Mission régionale d'autorité environnementale

**relatif au projet d'exploitation d'un parc éolien,
intitulé « Chemin de Châlons »,
sur les communes de Saint-Martin-aux-Champs,
Songy et Cheppes-la-Prairie (51) porté
par la société PARC ÉOLIEN NORDEX XXII SAS**

n°MRAe 2019APGE112

Nom du pétitionnaire	PARC ÉOLIEN NORDEX XXII SAS
Communes	Saint-Martin-aux-Champs, Songy et Cheppes-la-Prairie
Département	Marne (51)
Objet de la demande	Demande d'autorisation unique d'exploiter 11 éoliennes et 3 postes de livraison d'électricité
Date de saisine de l'Autorité environnementale	24/09/19

Illustration 3: Contexte éolien :

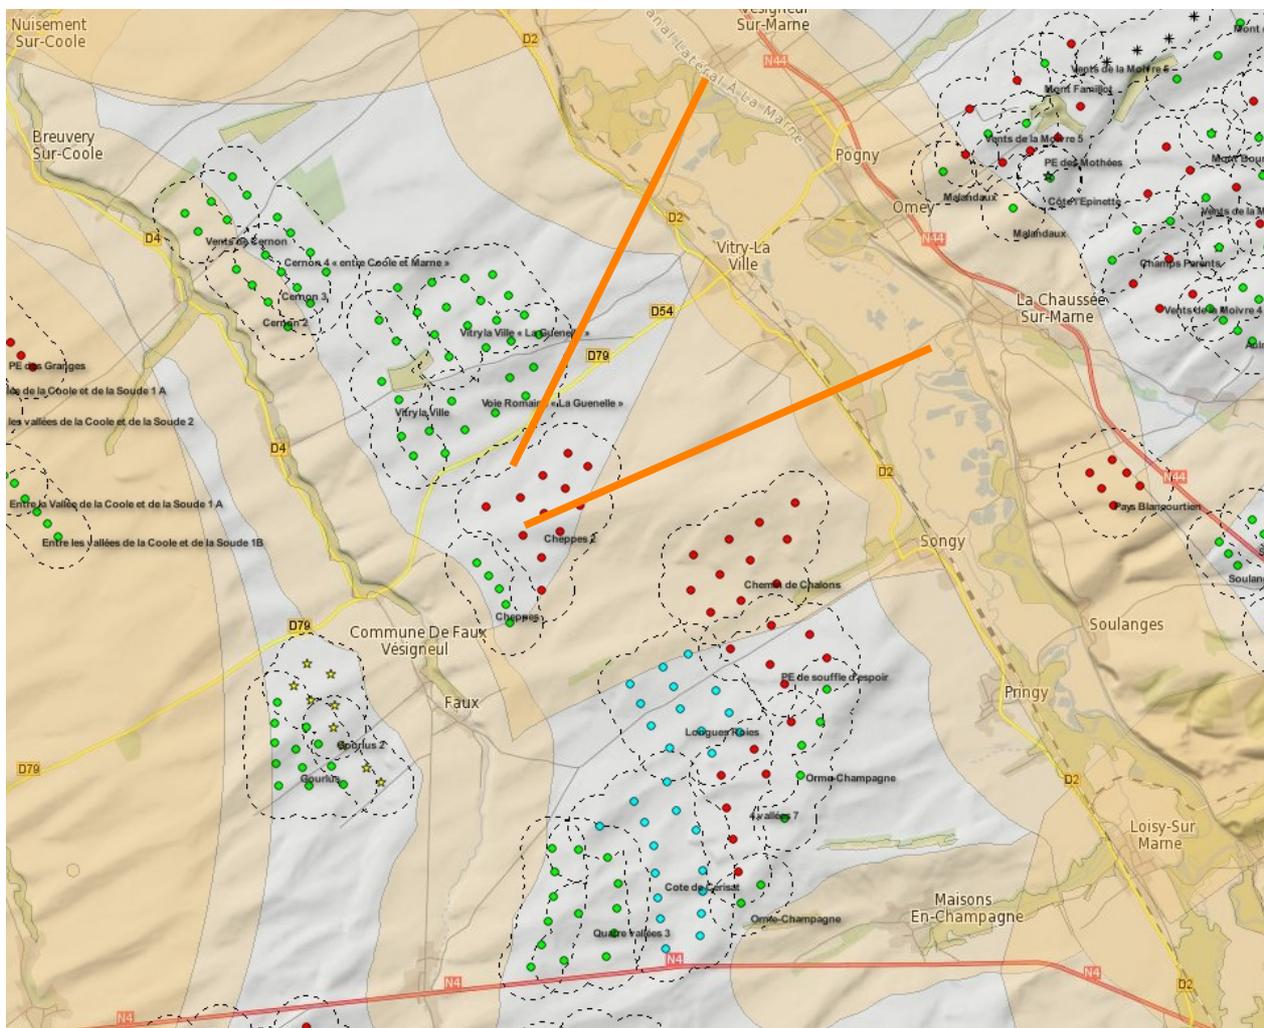
Comme indiqué précédemment, l'ensemble du parc se situe dans un couloir principal de migration avifaune. Il s'agit d'un couloir à enjeu fort répertorié par le SRE, encore dépourvu d'éolienne dans un contexte où les parcs existants forment une barrière de 20 km perpendiculaire à l'axe de migration (voir illustration 3).

Le secteur du projet est déjà très dense en éoliennes, avec notamment plus de 40 parcs éoliens en fonctionnement, autorisés ou en instruction. La conservation d'un espacement supérieur à 2 km au niveau du couloir de migration est nécessaire à l'acceptabilité de l'impact de l'éolien sur l'avifaune migratrice dans le secteur, d'après les recommandations du SRE. Aussi, les éoliennes E2, E1 et E5 viennent réduire la largeur de ce couloir. Les autres éoliennes se placent dans le masque du parc des « Longues Roies », déjà autorisé. Elles réduiront quand même le couloir au nord-est, mais impacteront moins l'avifaune au vu de l'implantation dans le prolongement du parc des « Longues Roies ». En revanche, l'implantation des éoliennes E2, E1 et E5 entraîne une déformation du couloir de migration perturbatrice pour l'avifaune (cf carte ci-dessous). L'éolienne E2 est même située à moins de 2 km du parc « Cheppes 2 » et laisse ainsi une ouverture trop faible si l'on considère son effet de surplomb. Un impact fort en période de migration peut donc être attribué aux éoliennes E1, E2 et E5.

Nonobstant la remarque relative à la justification du projet mentionnée au point 2.2. du présent avis, ***L'Ae recommande au pétitionnaire de revoir l'implantation des éoliennes E1, E2 et E5, qui déforment le couloir de migration.***

Illustration 4: Localisation des éoliennes situées dans une zone à enjeux forts pour les espèces nicheuses

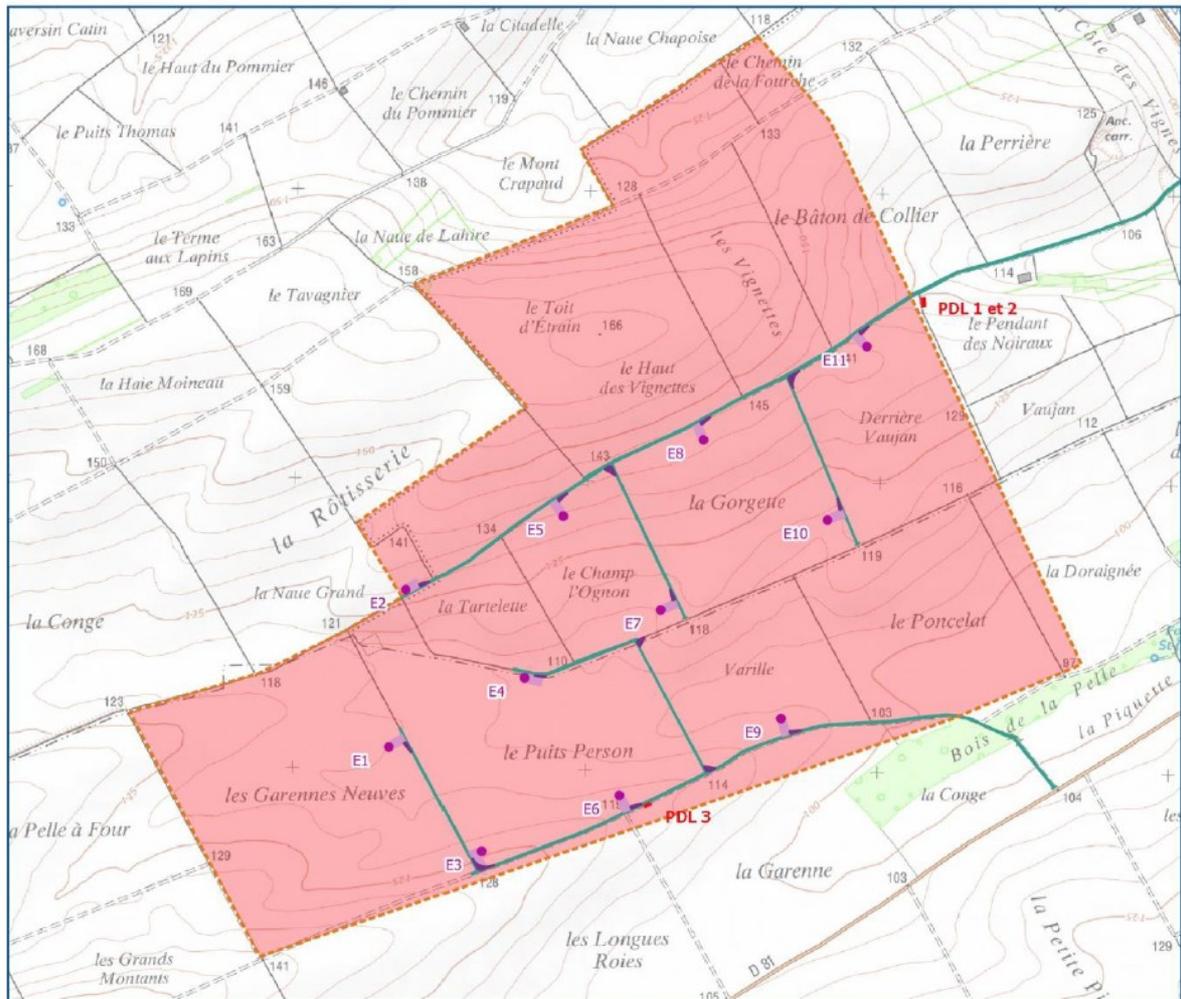
Toutefois, le secteur d'étude est qualifié de zone à enjeu fort pour les espèces nicheuses, et notamment pour l'Oedicnème criard. Le pétitionnaire propose comme mesure de réduction une interdiction des travaux pendant la phase de reproduction de l'espèce, soit du 1er avril au 14 juillet.

L'Ae recommande d'étendre cette période jusqu'au 31 août, afin de couvrir l'ensemble de la période de reproduction de l'avifaune nicheuse.

Illustration 5: Déformation (ligne orange) et réduction du couloir principal (en vert) de migration avifaune

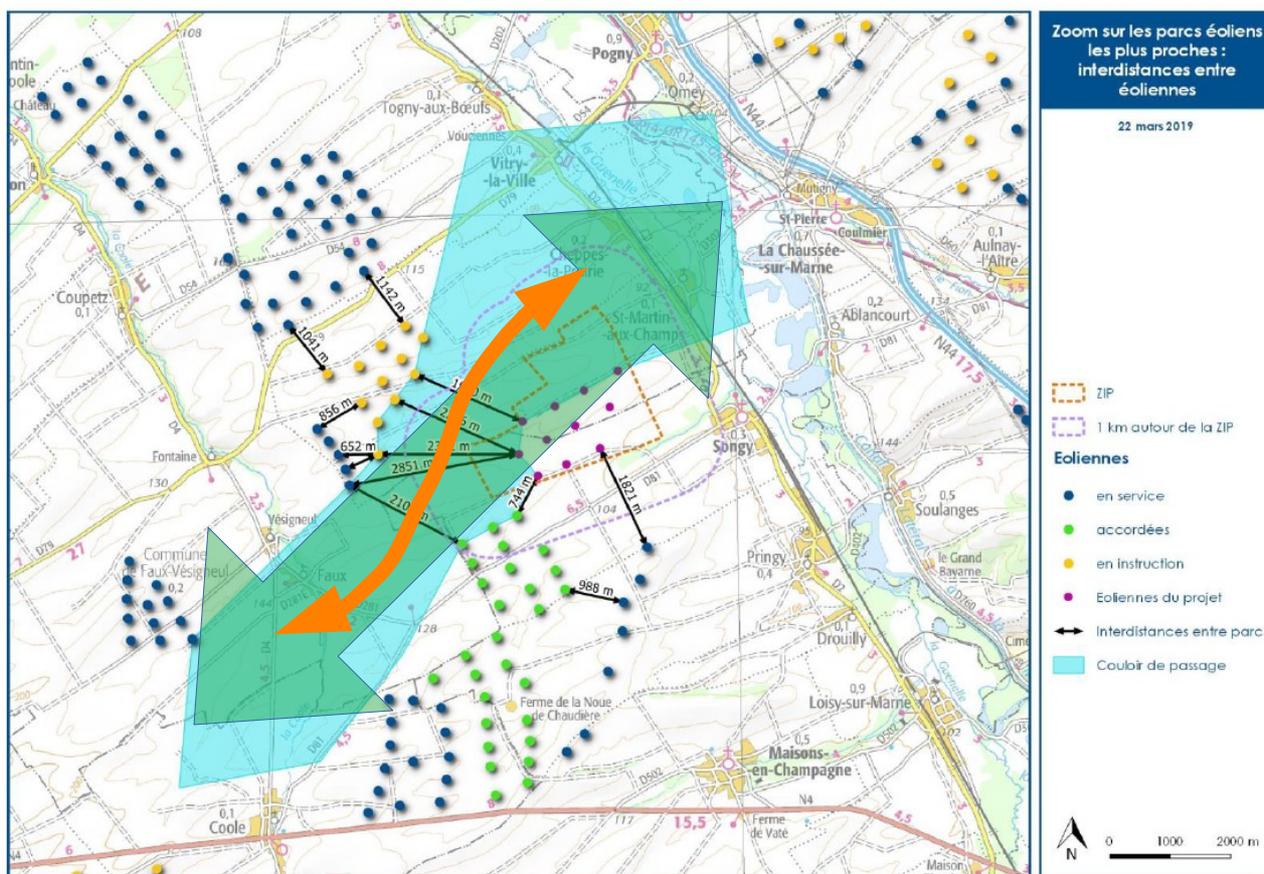
L'Ae regrette le choix de l'implantation du projet sur un territoire à sensibilité maximale tel ce couloir principal de migration, dernier espace préservé d'éoliennes dans ce secteur.

L'Ae estime par ailleurs que la séquence ERC est sous-évaluée par rapport à l'impact du parc en période de migration et ***recommande de l'enrichir.***

Illustration 6: Localisation des zones à enjeux modérés pour les chiroptères

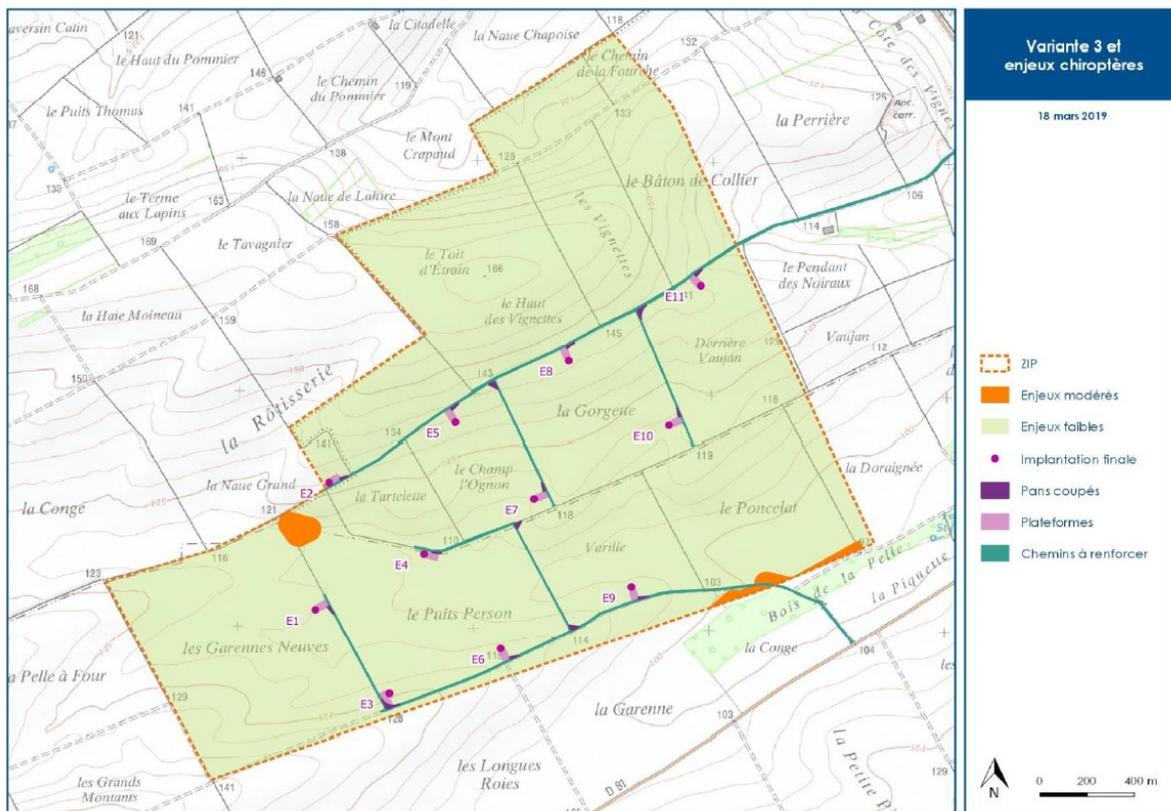
Une distance minimale de 200 m des boisements est préconisée par le SRE. Des études montrent en effet que l'activité des chiroptères est très forte à proximité des haies et bosquets, puis s'atténue en s'éloignant. L'éolienne E2 est située à moins de 200 m du bosquet à l'ouest de la zone (141 m en bout de pales). Les éoliennes E1 et E9 sont elles aussi très proches des bosquets et lisières.

L'Ae recommande à l'exploitant de respecter la distance minimale de 200 m, préconisée par le SRE, d'implantation des éoliennes par rapport aux zones boisées et, à défaut, d'étudier les possibilités d'améliorer la fonctionnalité du milieu pour les chiroptères dans les espaces éloignés des éoliennes, par exemple en reconstituant des corridors biologiques par l'implantation de haies.
